重庆市建设工程消防设计问题答复 (2026年第一期)

- 1 建筑专业问题答复.....4~38
(编号：20260105-建筑-0001~0009、20260202-建筑-0001~0002)
- 2 结构专业问题答复.....39~42
(编号：20260106-结构-0001、20260203-结构-0001)
- 3 给排水专业问题答复.....43~49
(编号：20260107-给排水-0001、20260204-给排水-0001)
- 4 电气专业问题答复.....50~57
(编号：20260108-电气-0001~0004、20260205-电气-0001)
- 5 暖通专业问题答复.....58~64
(编号：20260109-暖通-0001、20260206-暖通-0001~0002)

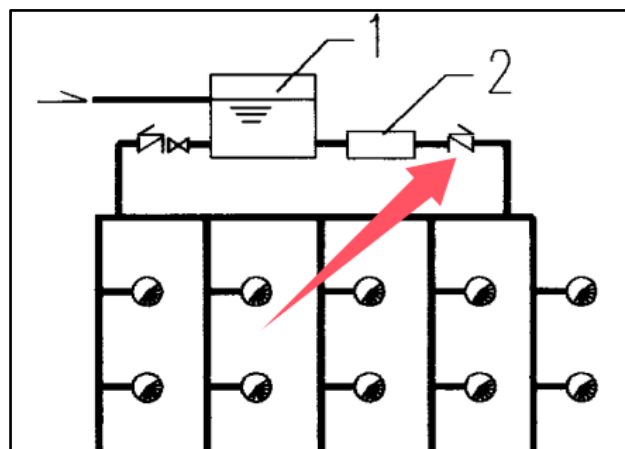
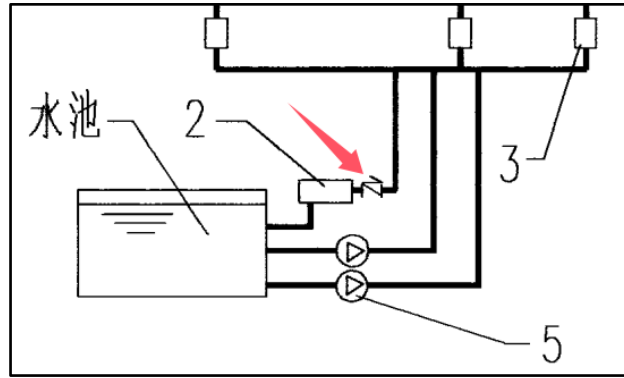
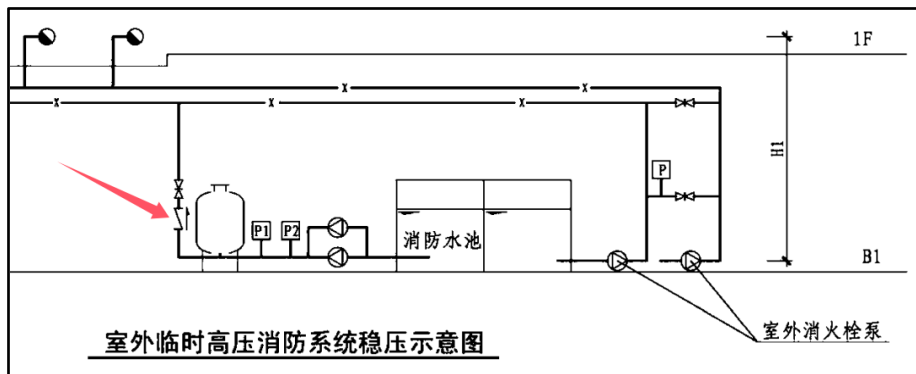
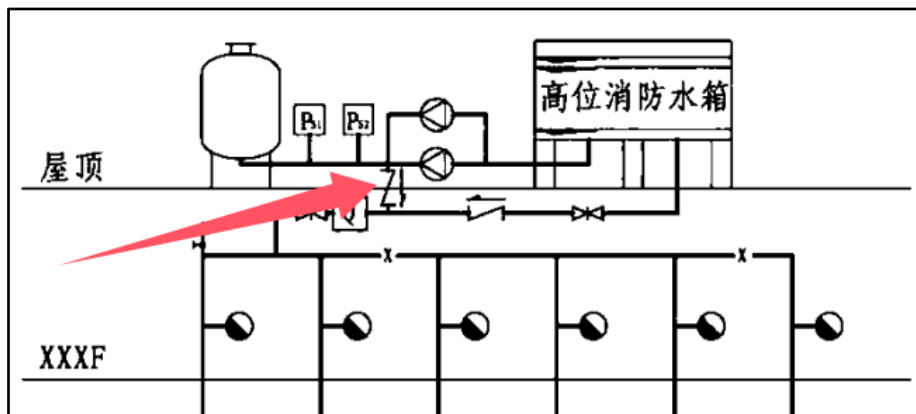
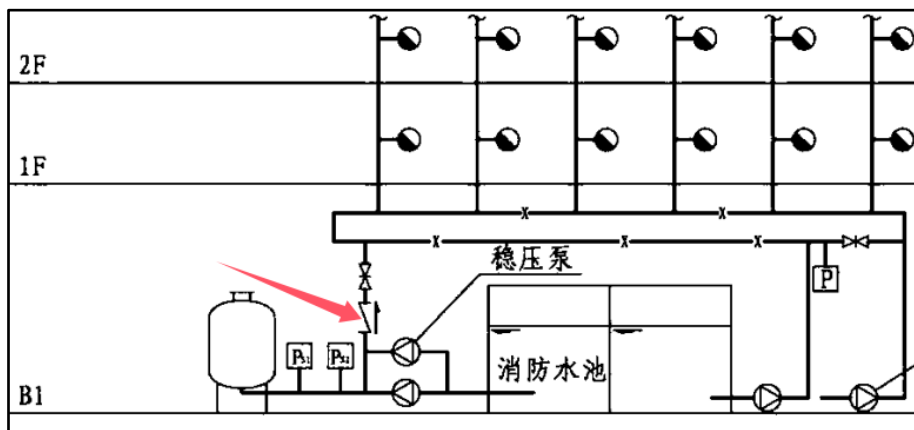
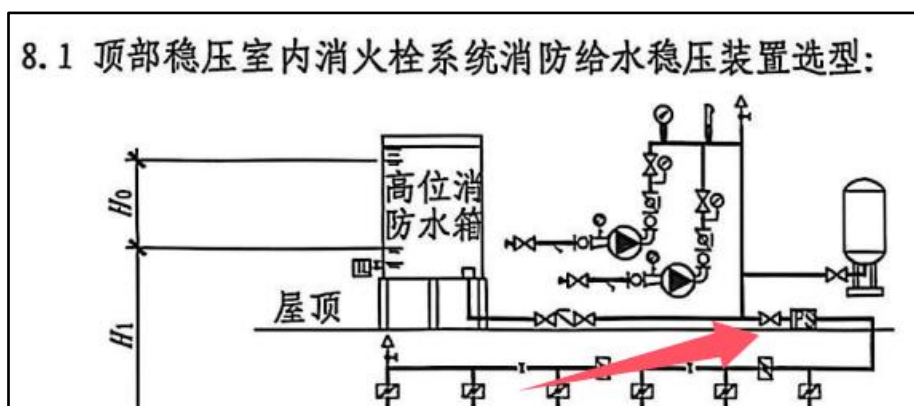
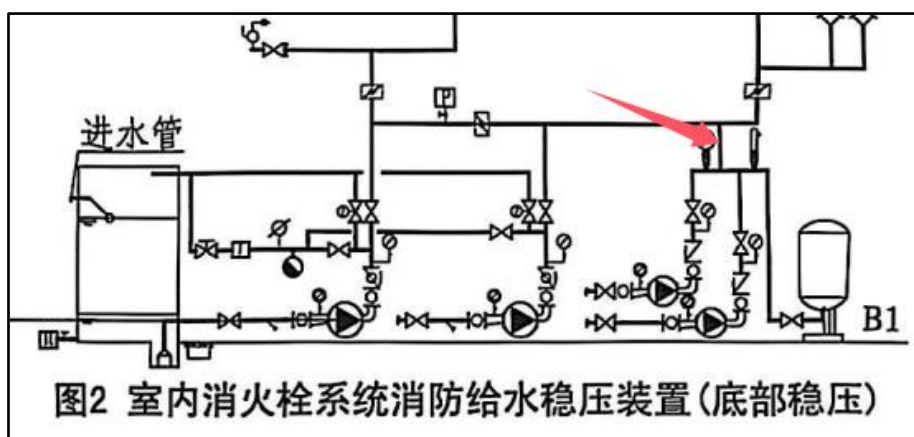
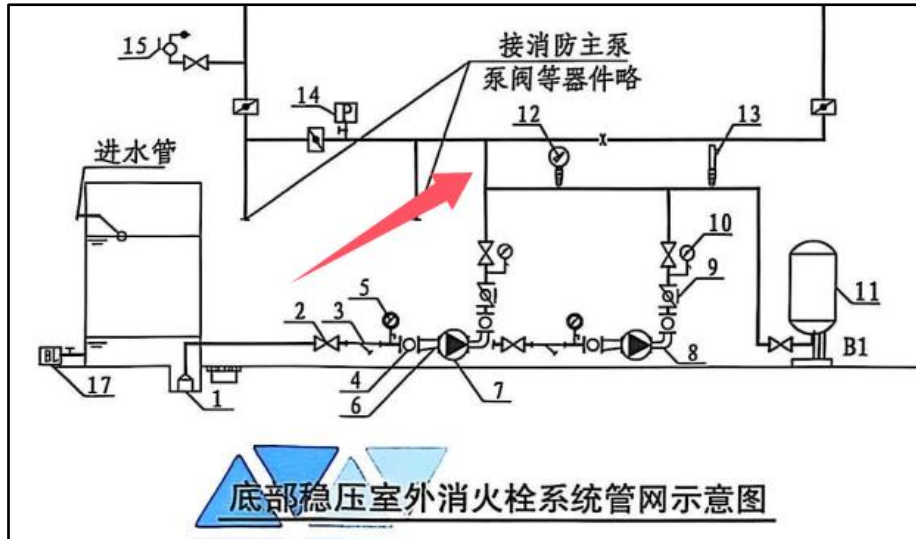
争议点：主张不设置止回阀的，是认为稳压罐可代替水锤消除器的功能；主张加设止回阀的，是认为一般气压罐承压等级按 0.6MPa 选用，消防主泵启动时瞬间压力过高会冲击稳压罐。

消防增压稳压设备（稳压罐）出水总管上是否设置止回阀。
 室内消防系统采用上置式时：应设/不应设/可设可不设？
 室内消防系统采用下置式时：应设/不应设/可设可不设？
 室外消火栓系统：应设/不应设/可设可不设？

根据《固定消防给水设备第 1 部分：消防气压给水设备》GB 27898.1-2011 第 5.12.3.2 条，气压水罐出水口处应设防止消防用水倒流进罐的措施。根据《消防给水及消火栓系统技术规范》GB 50974-2014 第 8.3.3 条，当消防水泵出水管上设置囊式气压水罐时，可不设水锤消除设施。除底部稳压（即下置式）的囊式气压罐兼作消防水泵出水管上的水锤消除设施外，消防增压稳压设备的出

水总管应设置止回阀。

根据《消防给水及消火栓系统技术规范》GB 50974-2014 第 8.2.1 条，兼作水锤消除设施的囊式气压罐除公称压力等级应大于系统工作压力外，还应满足在承受系统可能出现的最高压力时不出现渗漏或损坏。

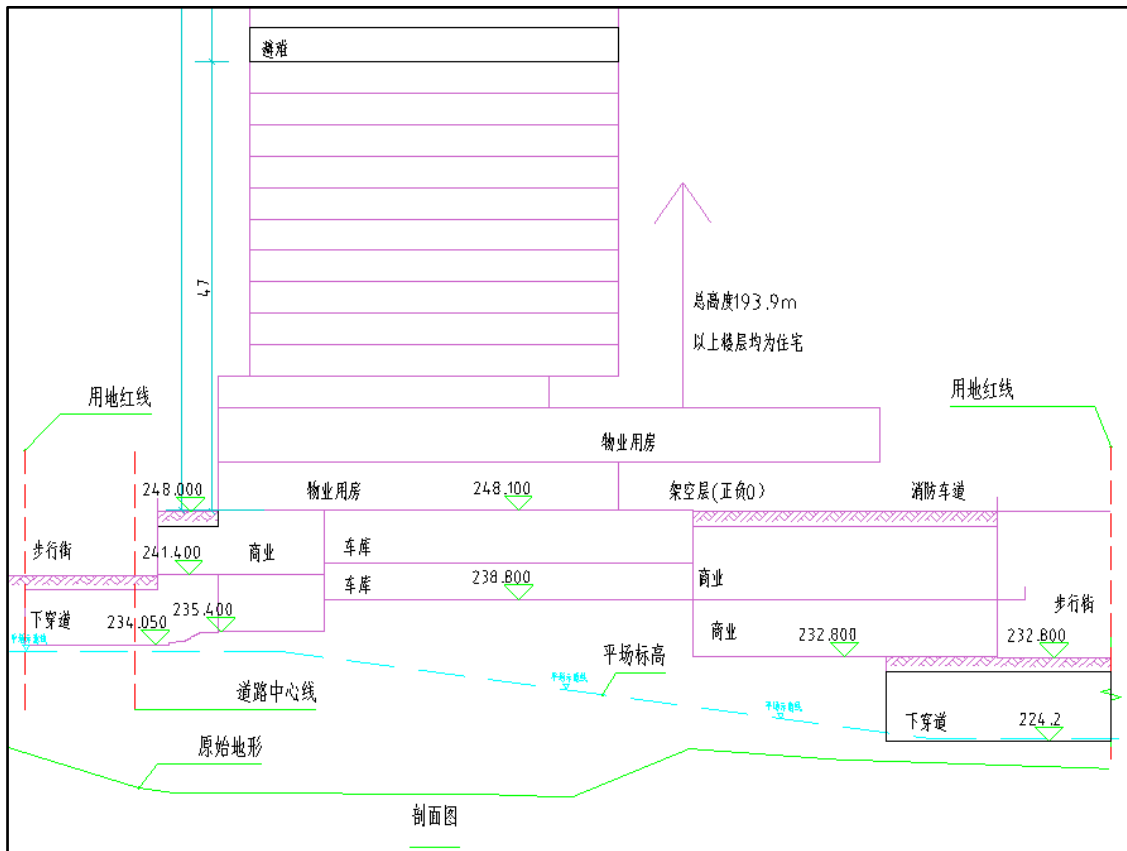
超高层住宅，其下部为物业用房（位于正负0以上）和商业（位于正负0以下）。建筑将住宅和物业用房定性为一类高层公共建筑，在正负0标高室外设有消防车道；建筑将商业部分定性为多层公建，商业具备平层或向下疏散至室外地面的条件，未设置消防车道。住宅、物业用房、商业疏散楼梯按各自服务楼层设置，均分别疏散。

问题：此建筑室内、外消火栓系统火灾延续时间是否按3h取值？室内消火栓用水量可否按《建筑设计防火规范》（GB 50016-2014）（2018年版）5.4.10第3款分别取值？按其取值如下：住宅包括其转输流量取值为20L/s；物业用房按多层办公取值为15L/s、商业按其体积取值为25L/s。

根据《建筑设计防火规范》GB 50016-2014（2018年版）第5.1.1 条条文说明和《消防给水及消火栓系统技术规范》GB 50974-2014 表 3.6.2 规定，本项目具有两种公共使用功能，属于多种功能组合建筑，火灾延续时间应按照高层综合楼的 3.0h 取值。

根据《建筑设计防火规范》GB 50016-2014（2018年版）第5.4.10 条第 3 款，住宅部分与公共建筑部分按《消防给水及消火栓系统技术规范》GB 50974-2014 表 3.5.2 分别计算室内消火栓用水量并取大值。其中，住宅部分的室内消火栓用水量及其高区转输流量可按 20L/s 取值。

图 1 风管穿越隔墙平面图

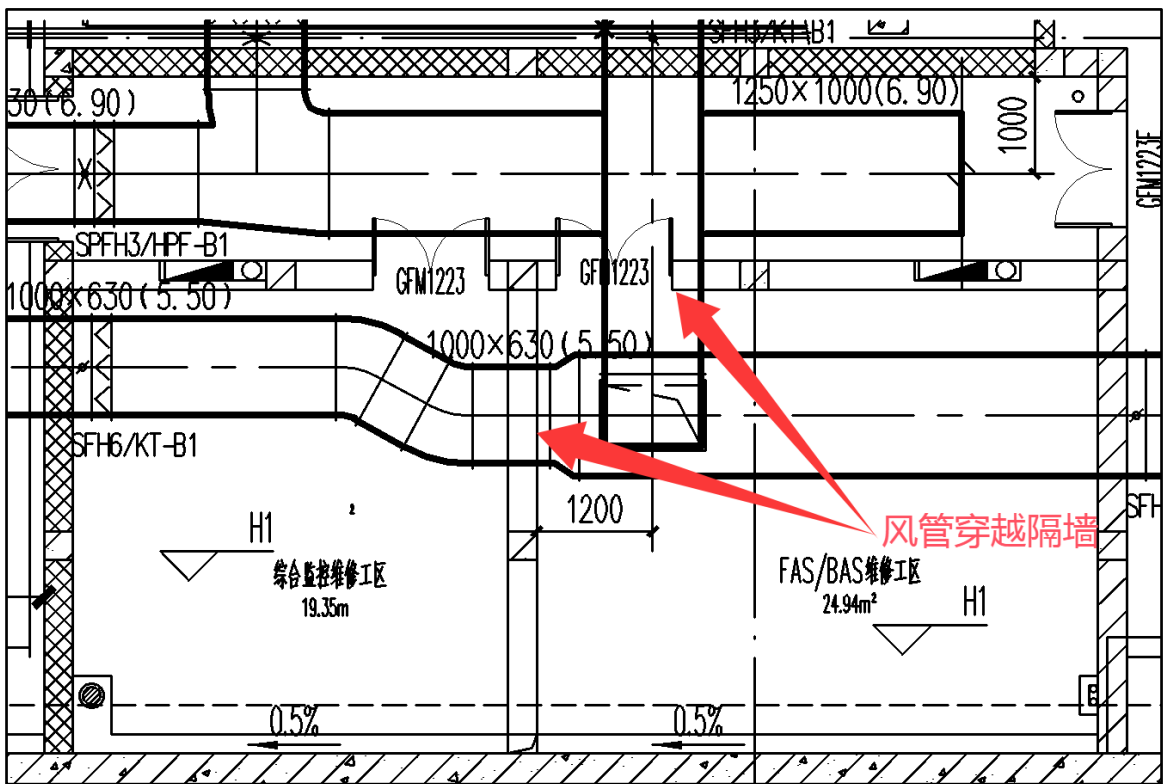
重庆轨道交通地下车站所有房间隔墙均能满足耐火极限不小于 2.00h 的要求，但部分房间不属于《建筑防火通用规范》GB 55037-2022 第 4.4.3 条中需设置防火隔墙的房间，如 FAS/BAS 维

修工区、综合监控维修工区、警务室、维修工区、车站备品库（戊类）等房间。根据建筑反馈，这类房间的隔墙虽然满足耐火极限不小于 2.00h，并且建筑设置了甲级防火门，但隔墙并不属于防火隔墙。

请问：通风及防排烟管道穿越以上 FAS/BAS 维修工区、综合监控维修工区等房间的隔墙时是否需要采取防止火灾通过管道蔓延至其他防火分隔区域的措施？如设置防火阀。

依据《建筑设计防火规范》GB 50016-2014（2018 年版）第 9.3.11 条：通风、空气调节系统的风管在下列部位应设置公称动作温度为 70°C 的防火阀：3 穿越重要或火灾危险性大的场所的房间隔墙和楼板处。该条条文解释：此外，为防止火灾蔓延至重要

的会议室、贵宾休息室、多功能厅等性质重要的房间或有贵重物品、设备的房间以及易燃物品实验室或易燃物品库房等火灾危险性大的房间，规定风管穿越这些房间的隔墙和楼板处应设置防火阀。

《建筑设计防火规范实施指南》疑点 9.3.11-1：《新建规》第 9.3.11 条中的“重要房间”指哪些房间？释义：该条中的“重要房间”主要指：工业与民用建筑内重要的会议室、贵宾休息室、多功能厅等房间，调度室或指挥中心、存放有贵重物品的房间、设置精密设备或贵重设备的房间、消防设备房、消防控制室、消防水泵房等。

综上，若设计及建设方认为案例所列举的房间（如 FAS/BAS 维修工区、综合监控维修工区等房间）属于存放有贵重物品的房间、设置精密设备或贵重设备的房间类别，房间隔墙虽不是防火隔墙，通风及空调风管穿越这些房间的隔墙时仍应采取防止火灾通过管道蔓延至其他防火分隔区域的措施，如设置防火封堵、防火阀等。排烟防火阀的设置依据《消防设施通用规范》GB 55036-2022 第 11.3.5 条执行。

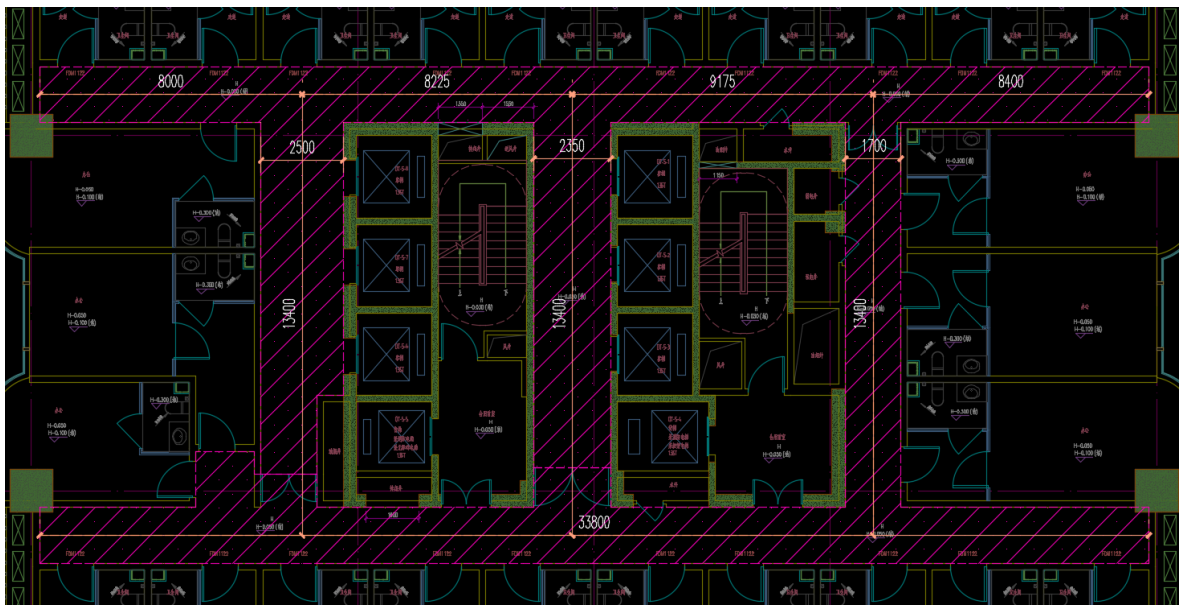
如上图所示为某 TOD 项目地上塔楼标准层走道，因该塔楼地下区域已建，地上塔楼标准层走道无法调整结构主体布置。

该塔楼地上 21 层，标准层层高 3.3m，结构梁高 0.65，梁下净高 2.55m（建筑面层 0.1m），吊顶后净高 2.4m。

标准层走道长度 $65.0\text{m} > 60\text{m}$ ，走道面积 $192.1 \text{ m}^2 > 150 \text{ m}^2$ ，走道主体宽度 2.50m 。

按现行消防技术标准设置机械排烟：需要划分 2 个防烟分区，挡烟垂壁高度 0.5m ，每个防烟分区设置 1 组排烟竖井（高低区），接至屋面排烟风机。设置高度 0.5m 的挡烟垂壁以后，挡烟垂壁下沿距地高度不足 2.10m ，不满足《建筑防火通用规范》GB 55037-2022 第 7.1.5 条疏散走道净高不小于 2.10m 的规定。

拟采用以下两种方式划分分区，是否可行？

方式一：在 2 个防烟分区的分界处设置顶贴吊顶的常开门，利用该门作为挡烟垂壁，不再额外设置挡烟垂壁。该种方式如可行，增加设置的常开门是否要求为普通门或防火门？

方式二：在设置挡烟垂壁的区域，局部处理结构梁高，保证局部区域吊顶高度 2.6m 。该种方式如可行，局部吊顶高度 2.6m 的区域需要保证挡烟垂壁左右各多少间距？

本案例的内走道属于 H 型走道，走道整体长度和长边长度相差很多。本案例长边长度约 47.2m ，可只划分一个防烟分区。

如果案例中走道长边长度超过 60m ，问题中提出的两种方式都不建议采纳。

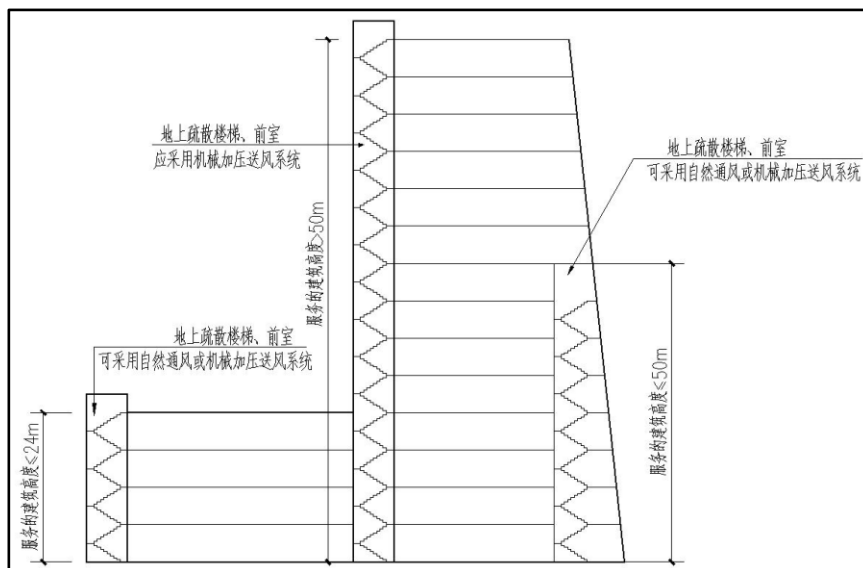
公共建筑主体高度超过 50m 时，为高层公共建筑 50m 以下区域独立服务的，位于主体投影内或投影外的，地上疏散楼梯（含剪刀楼梯间）及其（合用/消防电梯）前室，其防烟方式可否采用自然通风方式？

为高层公共建筑 50m 以下区域独立服务的地上疏散楼梯、前室，其防烟方式及系统设置可按照实际服务的建筑高度确定，与塔楼投影无关。如下图所示：
